VKPC 86635

Műszaki adatlap – Szeptember 2011

VOLVO

Járműgyártói (OE)/SKF továbbfejlesztett kialakítás

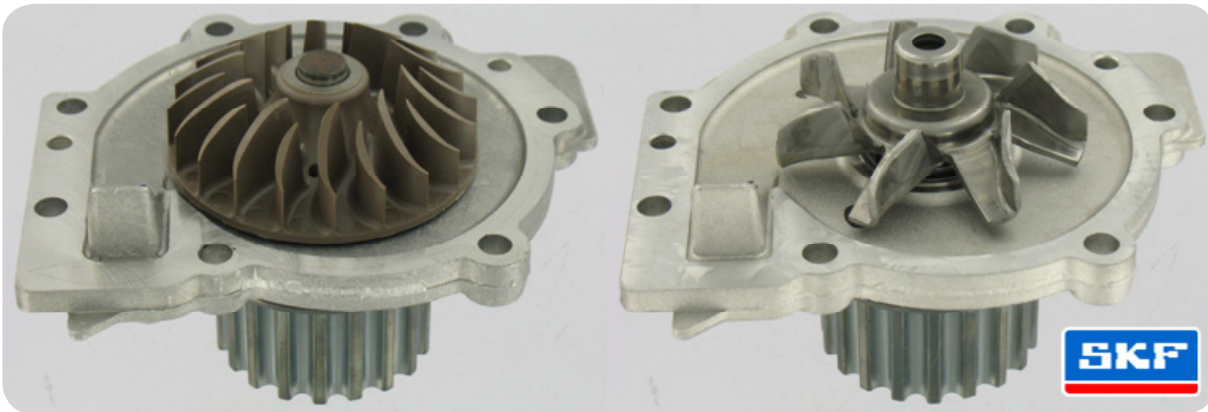
Járműgyártói (OE) #: 31293177 cikkszám felcserélve a 31293668-val

A Volvo megváltoztatta a vízszivattyúinak kialakítását annak érdekében, hogy a fentebbi alkalmazásokhoz is megfelelőek legyenek. ⇨ SKF cikkszám: VKPC 86635.

Néhány alkalmazás esetében a műanyag vízszivattyú járókereket fém járókerékre cserélték.

RÉGI KIALAKÍTÁS

- OE #: 31293177
- Műanyag járókerék

ÚJ KIALAKÍTÁS

- OE #: 31293668
- Fém járókerék

Ezen SKF vízszivattyú fém járókeres kialakítása megfelel a legújabb járműgyártói (OE) fejlesztésnek, és csereszabatos az előző OE kialakításokkal.
